Brandschutztechnische Fachplanung

Bauvorhaben: Main Riverside Lofts
Rheinstraße / Kirchgrabenstraße
65795 Hattersheim am Main

hier: Grundsatzplanung

Dokumentenstatus: Vorgang 005/2017, Datum 18.04.2017
Index A

PLANVERFASSER	DATUM
CT	07.04.2017
ZEICHNUNG	MASSTAB
Feuerwehrezufahrten, Aufstellflächen u. Löschwasserversorgung	1:500
	ZEICHNUNGSNUMMER
	090-1-4.40

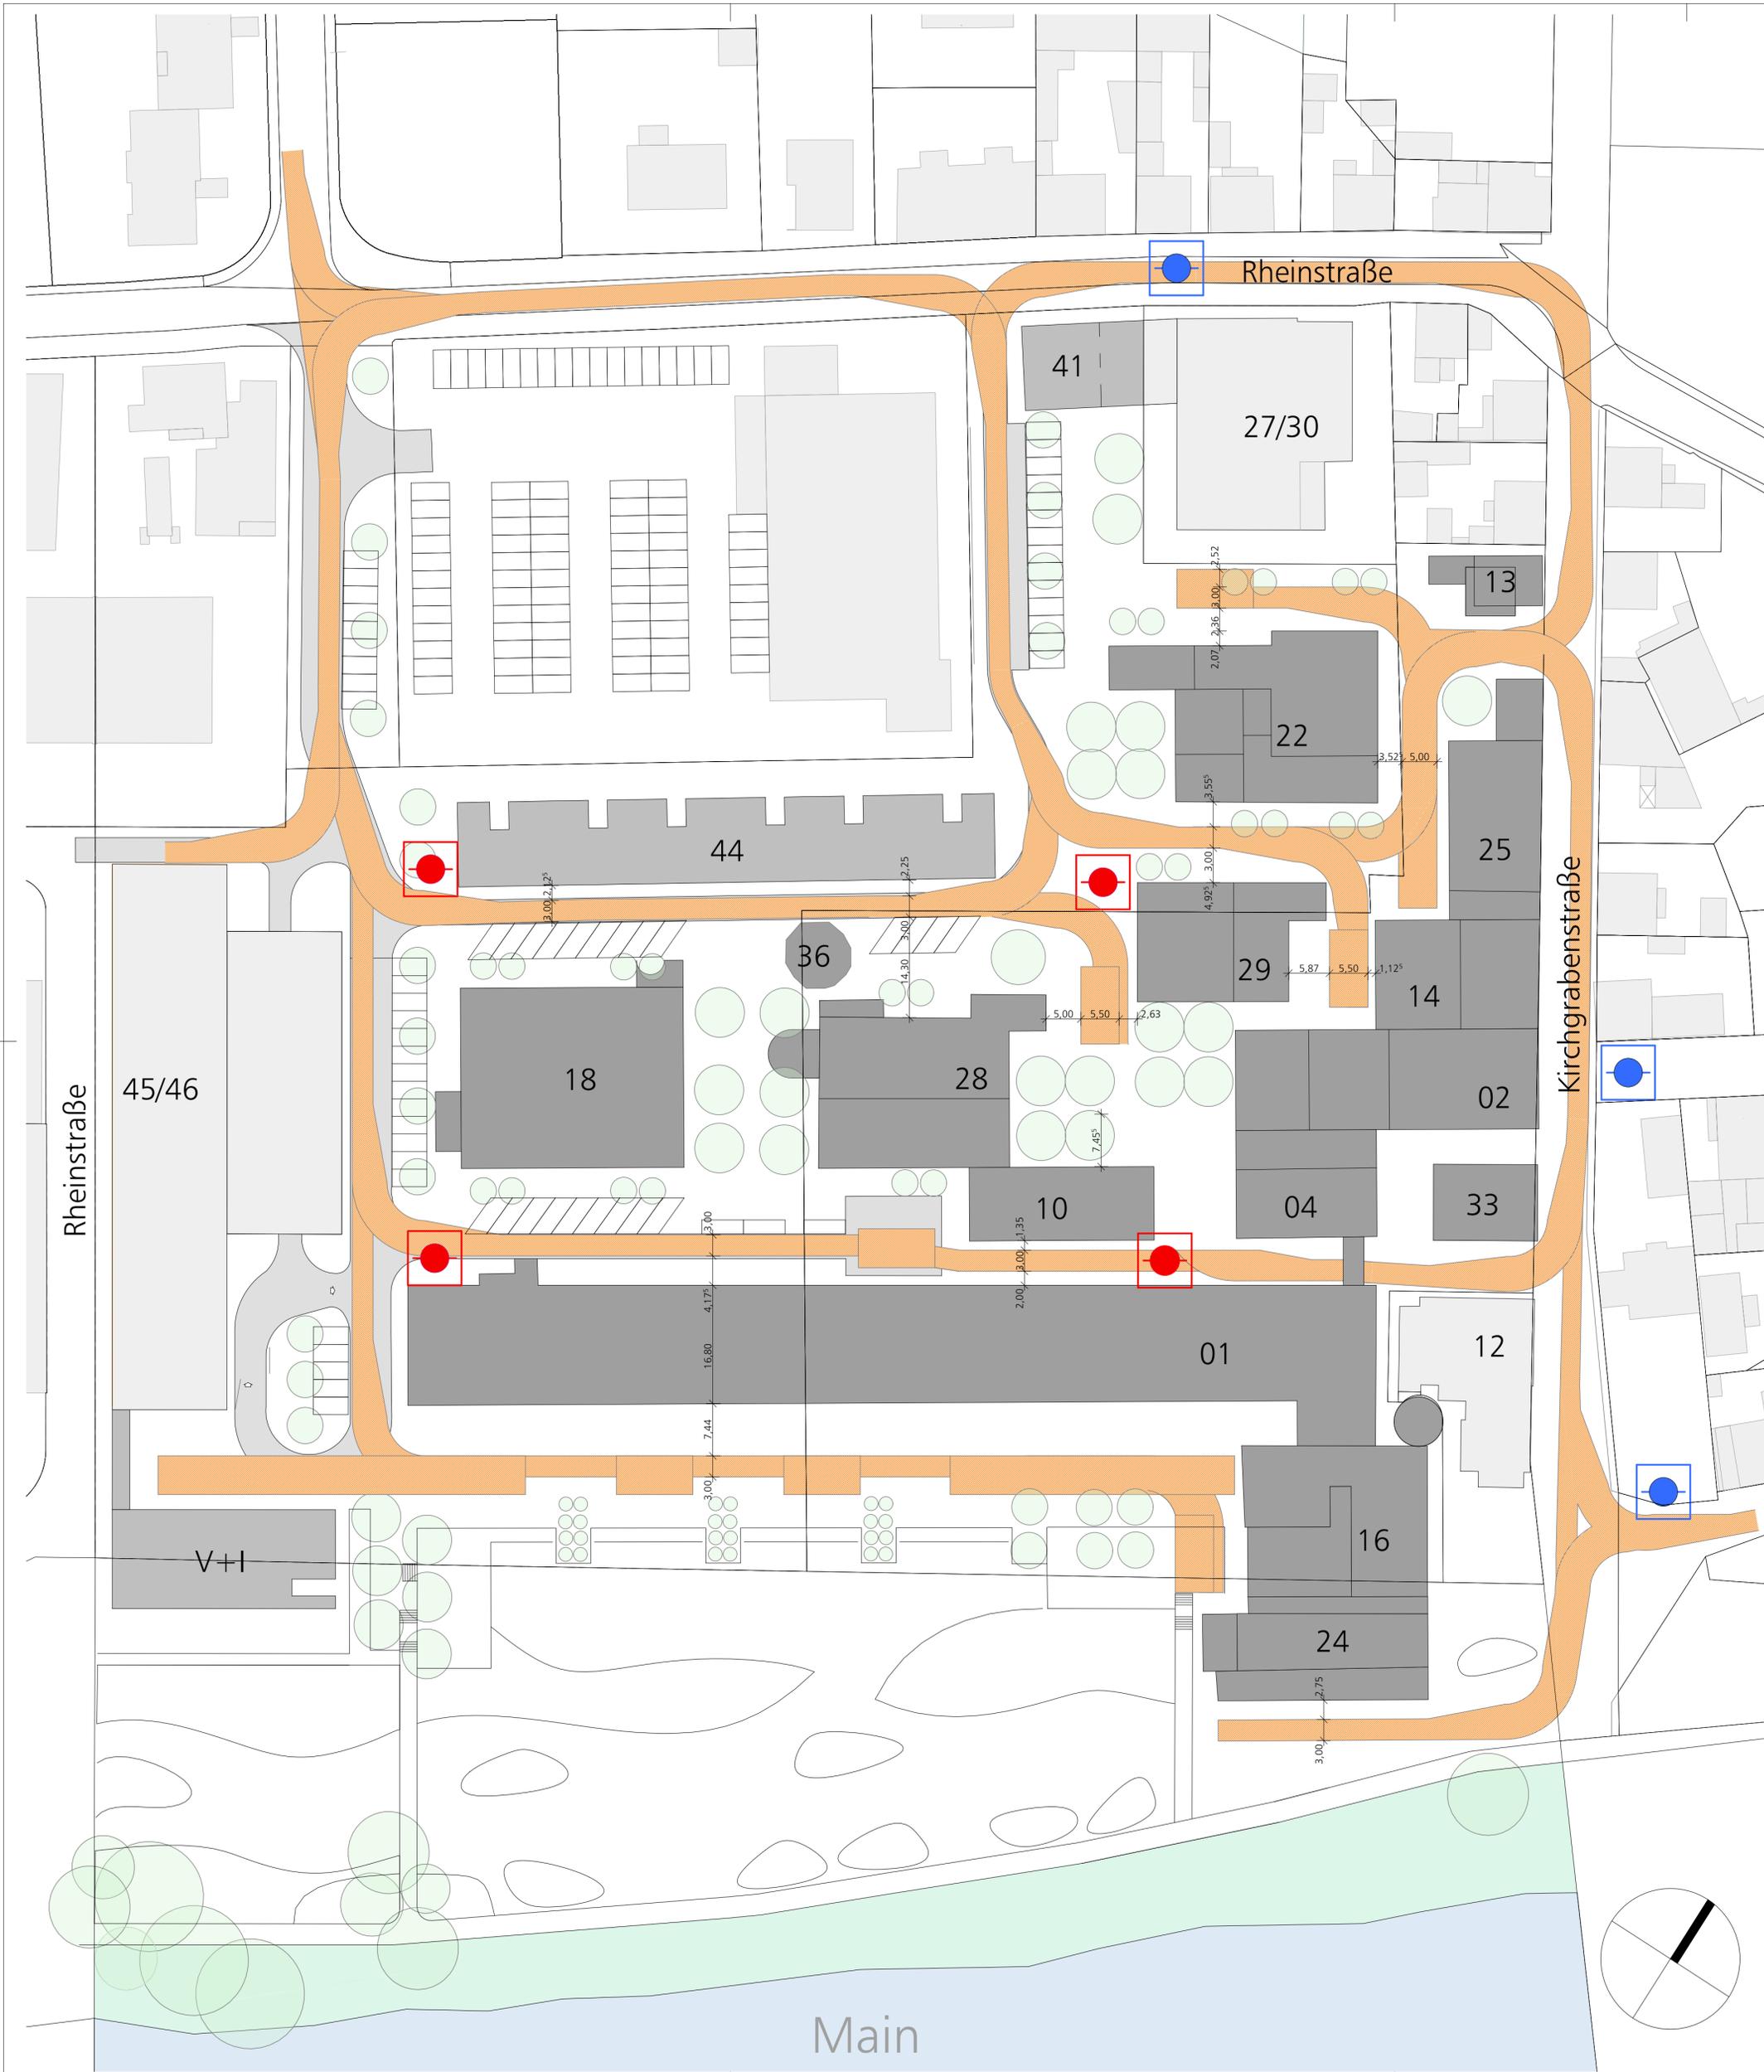
Die nördliche Zufahrt zum Gebäude 01 hat in Teilbereichen (vor den Gebäude 10 und 04) lediglich eine Gesamtbreite von 6,35 m. Das stellt eine Abweichung dar. Das Hubrettungsfahrzeug mit einer Breite von 2,3 m sowie der Mindestabstand zum Gebäude 01 von 3 m ergibt eine Gesamtbreite von 5,3 m. Dadurch bedingt kann die linke Stütze des Hubrettungsfahrzeuges lediglich 1 m ausgefahren werden. Hierbei wird berücksichtigt, dass es sich bei dem Gebäude 01 um die Gebäudeklasse 4 handelt und nur das 2. Obergeschoss und das Staffelgeschoss angeleitet werden müssen. Aufgrund einiger Anleiterproben bei ähnlich ausgeführten Feuerwehruzufahrten und Aufstellflächen sowie vorbehaltlich einer nach Fertigstellung durchzuführenden Probebefahrung sollte eine Sicherstellung der 2. Rettungswege möglich sein.

Aus einsatztaktischen Gründen verlangt die Feuerwehr im Rahmen des Genehmigungsverfahrens vier zusätzliche Unterflurhydranten auf dem Gelände. In den angrenzenden Straßen sind Hydranten im Bestand vorhanden (siehe Eintragungen im Übersichtsplan).

- 1.02 Fahrwege
Der Übersichtsplan ‚Feuerwehruzufahrten u. Aufstellflächen mit Löschwasserversorgung‘ ist unvollständig und zu ergänzen. bkplan
- 1.03 Löschwasserversorgung
Die Eintragung der Löschwasserversorgung (Unterflurhydranten) entspricht den Anforderungen; entsprechende Wartungsverträge sind nachzuweisen. PVP

- Der vorgelegte Übersichtsplan ‚Feuerwehruzufahrten u. Aufstellflächen mit Löschwasserversorgung‘ wird überarbeitet (s.Punkt 1.02) und in digitaler Form an Herrn Dammer und Herrn Linde übermittelt.
